# **SPRAWOZDANIE Z KONSULTACJI SPOŁECZNYCH**

**„Poprawa bezpieczeństwa ruchu drogowego  
w województwie świętokrzyskim  
na drodze krajowej nr 9 i 77  
w miejscowości Lipnik  
w ramach PBDK - Program Likwidacji Miejsc  
Niebezpiecznych”.**

**Stadium opracowania: koncepcja**

Kielce, luty 2017r.

### Wariant nr 1

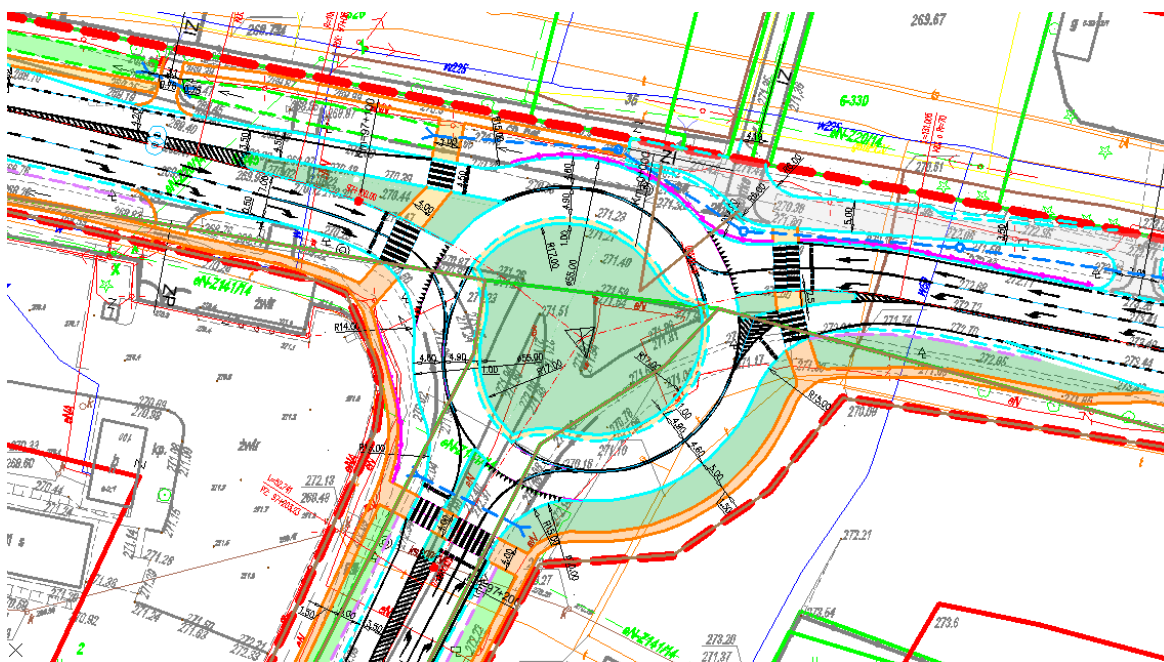
lp	Data	Wnioskujący (a)	Skrót treści wniosku	Odniesienie do wniosku, wspólne stanowisko: Zamawiającego, Nadzoru, Wykonawcy, Projektanta
1	23.01.2017	Wójt Józef Bulira	Opinia pozytywna wariantu nr 1, wniosek o budowę zjazdu do dz. nr ewid. 328/4	Uwzględnić wniosek
2	26.01.2017	Rafał Smoliński	Opinia pozytywna wariantu nr 1, wniosek o budowę zjazdu do dz. nr ewid. 328/4	Uwzględnić wniosek
3	27.01.2017	Roman Kryszczyński, Małgorzata Falfus	Wniosek o budowę chodnika w ciągu DK 9, po stronie prawej na odcinku od placu przed sklepem i punktem aptecznym (dz. nr ewid. 310, obręb 6) do zjazdu przy posesji Lipnik 27 (dz. nr ewid. 311, obręb 6) w km około 96+640 do 96+670	Odmowa. Uzasadnienie: Przedmiotowy odcinek znajduje się poza granicą opracowania, ustaloną w przedmiocie zamówienia, pomiędzy Wykonawcą a Zamawiającym.
4	02.02.2017	Stanisława Płaza	Wniosek o: 1) objęcie opracowaniem zjazdu indywidualnego do działki nr 317/1 we wszystkich wariantach (DK9 km 96+887sl); 2) wykonanie nawierzchni zjazdu z kostki prefabrykowanej; 3) zapewnienie możliwości wykonania lewosrętu do i ze zjazdu. Przekazanie uwagi na temat nieprawidłowego	Uwzględnić wniosek

W ocenie uczestników procesu budowlanego t.j. Zamawiającego, Nadzoru, Wykonawcy i Projektanta, wariant 1 najlepiej wpisuje się założenia programu poprawy bezpieczeństwa ruchu drogowego. Wnioskiem opozycyjnym w odniesieniu do rekomendowanego wariantu jest wniosek nr 6. Pozostałe wnioski przychylają się do wariantu 1 a ich treść jest możliwa wprowadzenia w ostatecznej wersji projektu. Wyjątkiem jest wniosek nr 3, którego treść dotyczy obszaru poza granicą opracowania. Treść tego wniosku jest zasadna i będzie analizowana przez Zamawiającego pod kątem możliwości wprowadzenia wnioskowanego rozwiązania.

**Wariant 1 uznaje się za rekomendowany.** Zostanie skorygowany tak aby ograniczyć wywłaszczenia nieruchomości do niezbędnego minimum, w tym doprowadzenie do podziału działki nr 2 z pozostawieniem nienaruszonego ogrodzenia nieruchomości oraz utwardzonego placu, przylegającego do zjazdu.

### Wariant nr 3

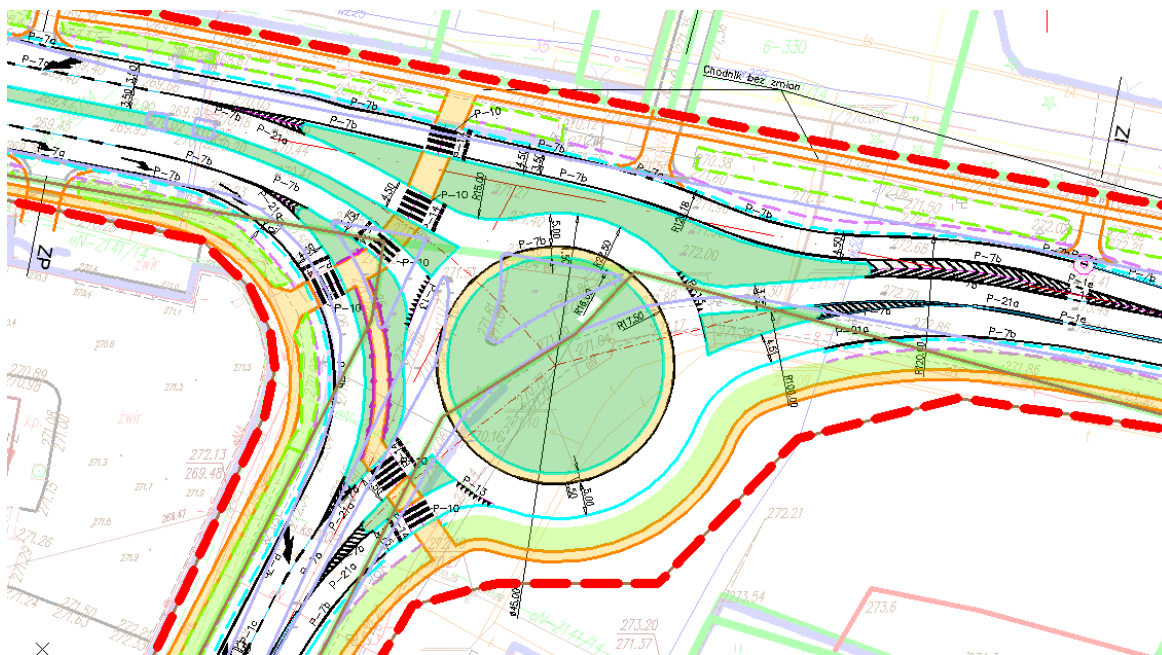
funkcjonowania odwodnia pasa drogowego, powodującego okresowe zalewanie przedmiotowej posesji.	
5	02.02.2017	Dorota Suduł	Wniosek o: 1) wykonanie nawierzchni zjazdu indywidualnego z kostki prefabrykowanej, do działki nr 317/2 (DK9 km 96+948sl),; 2) zapewnienie możliwości wykonania lewosrętu do i ze zjazdu;	Uwzględnić wniosek
6	03.02.2017	Witold Krzyszczak	Wniosek o: 1) przyjęcie do realizacji rozwiązań projektowych zawartych w wariantie nr 3; 2) zaniechanie rozbudowy skrzyżowania wg wariantu nr 1 z uwagi na brak możliwości zawracania. Wnioskujący wskazuje na wadę rozwiązania w wariantie nr 1 dotyczącą braku fizycznego rozdzielenia pasów ruchu na rondzie turbiniowym, co w jego ocenie nie zwiększa poziomu bezpieczeństwa w odniesieniu do ronda jednopasowego a wręcz je zmniejsza.	Odmowa. Uzasadnienie: Za odmową wniosku przemawiają:  kryteria ruchowe - wariant 1 ma największą rezerwę przepustowości rzeczywistej >6300 P/h, w odniesieniu do poniesionych nakładów; lepszą obsługę komunikacyjną części zjazdów po stronie północnej skrzyżowania, dla działek 328/4, 328/5, 330. Obecnie ogranicza się stosowanie, wspomnianego przez Wnioskującego rozwiązania, polegającego na separowaniu pasów ruchu na rondzie turbiniowym z uwagi m.in. na utrudnione odwodnienie i odśnieżanie. Ponadto wskazywany wariant 3 charakteryzuje się nietypowym by-pasem tz.

<p>takim którego prostoliniowy przebieg pomimo zastosowania krzywej „esowej” umożliwi jazdę z większą prędkością niż na innych wlotach. Wariant 3 ma utrudnioną dostępność zatok autobusowych na wylotach (konieczność wykonania przez autobus manewru przeplatania przez pas włączenia gdzie pojazdy zazwyczaj przyspieszają). Gorsza jest również widoczność pojazdów wyjeżdżających z ronda przez pojazdy włączające się do ruchu na wylocie z ronda, na rondzie turbinowym kierunki ruchu przecinają się pod kątem zbliżonym do prostego natomiast w przypadku ronda z by-pasem jest to kąt ostry.</p>
--	--	--	--	--

Po przeanalizowaniu wniosków jaki wpłynęły w trakcie konsultacji społecznych, ustalono, że wariantem rekomendowanym do dalszych prac projektowych jest **wariant 1**.
